DIREZIONE REGIONALE
LAVORI PUBBLICI, STAZIONE UNICA APPALTI, RISORSE IDRICHE E DIFESA DEL SUOLO
AREA VIGILANZA E BACINI IDROGRAFICI

OGGETTO: Avvio del procedimento, indizione e convocazione, ai sensi della Legge 7 agosto 1990 n. 241, della Conferenza dei Servizi semplificata per il rilascio dell'autorizzazione di cui all'art. 2 della L.R. 42/90.

Progetto areti S.p.A. - CONNESSIONE CAMPO FOTOVOLTAICO CAVA ALFA E CAVA BETA - Realizzazione elettrodotto a 20 kV da cabina primaria "Vignaccia" fino alle CS 7985 – 8216 e via Portuense, 881. Comune di Roma, Municipio XI e XII.

PLANIMETRIA DETTAGLIO TRACCIATO ELETTRODOTTO E PUNTI DI CONNESSIONE

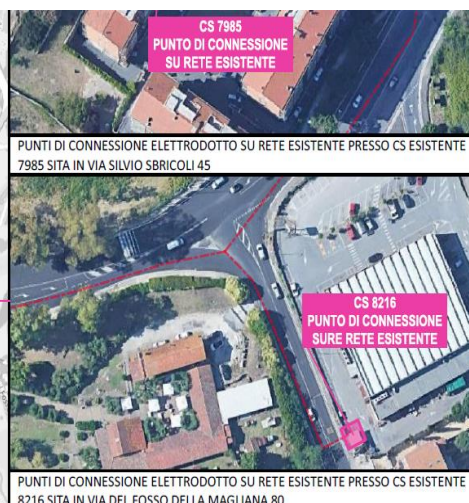
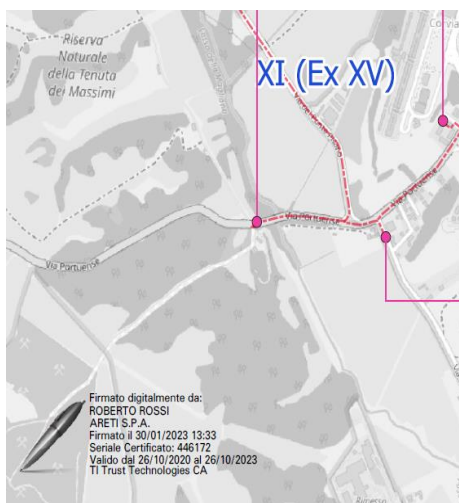
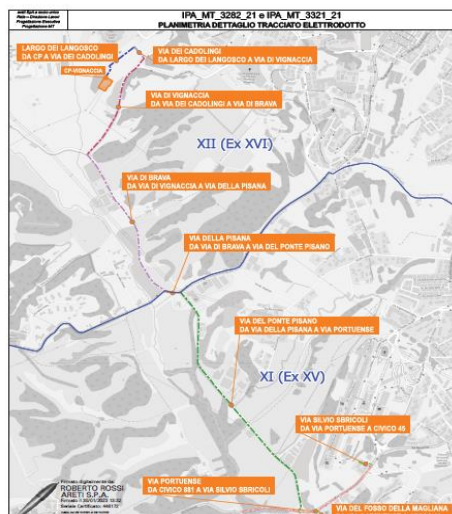
Come da progetto, quindi, le porzioni di elettrodotto ricadenti in aree adiacenti al fosso della Magliana, di competenza della scrivente Direzione Regionale, risultano essere le seguenti:

- in prossimità di Via Portuense, n.881 - CS 82633 – CS 82634;
- in Via del Fosso della Magliana – CS 8216.

Nel merito, la verifica dei vincoli idraulici presenti nella zona di interesse consente di accertare che quest'ultime - facenti parte dell'*Impianto fotovoltaico* in argomento (CONNESSIONE CAMPO FOTOVOLTAICO CAVA ALFA E CAVA BETA - Realizzazione elettrodotto a 20 kV da cabina primaria "Vignaccia" fino alle CS 7985 – 8216 e via Portuense, 881. Comune di Roma, Municipio XI e XII.), risultano ricadere all'esterno di fasce/aree definite a rischio A-B-C e R2 -R3 – R4 quindi, non soggette alle prescrizioni del suindicato P.A.I.

NULLA – OSTA

ai fini idraulici in favore di areti S.p.A. alla "*Realizzazione, per la CONNESSIONE del CAMPO FOTOVOLTAICO CAVA ALFA E CAVA BETA, dell'elettrodotto a 20 kV da cabina primaria "Vignaccia" fino alle CS 7985 – 8216 e via Portuense, 881 - Comune di Roma, Municipio XI e XII*".

Tav. PB76 Magliana (1di2)

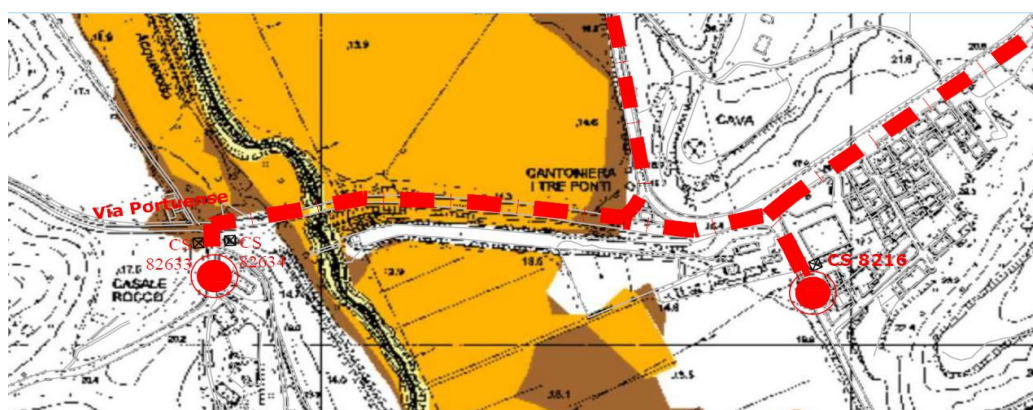
Secondo le previsioni del Piano di Assetto Idrogeologico dell'Autorità di Bacino del Fiume Tevere (P.A.I.), aggiornato a seguito del Decreto Segretariale n°32/2015, l'opera attraversa zone ricadenti, secondo le previsioni del PAI – Tavola PB76, in Fasce a rischio idraulico sul reticolo secondario e minore.

Di tanto si trova conferma dall'esame degli atti del "*P.A.I. – Piano Stralcio di Assetto Idrogeologico*", approvato con Decreto del Presidente del Consiglio dei Ministri del 10 novembre 2006 – e dei primi aggiornamenti allo stesso approvati con D.P.C.M. del 10.04.2013 e con Decreto Segretariale n. 32 del 08.06.2015 - **Tav. Pb76**, afferenti alle "*Norme Tecniche di Attuazione*" (e alla documentazione cartografica correlata del "*P.S.5 – Piano stralcio per il tratto metropolitano del Tevere da Castel Giubileo alla foce*" (nel caso in esame trattasi di esondazione di reticolo secondario – fosso Magliana, approvato definitivamente nella versione aggiornata con D.P.C.M. del 19.06.2019 (G.U. Serie Generale n. 194 del 20.08.2019).
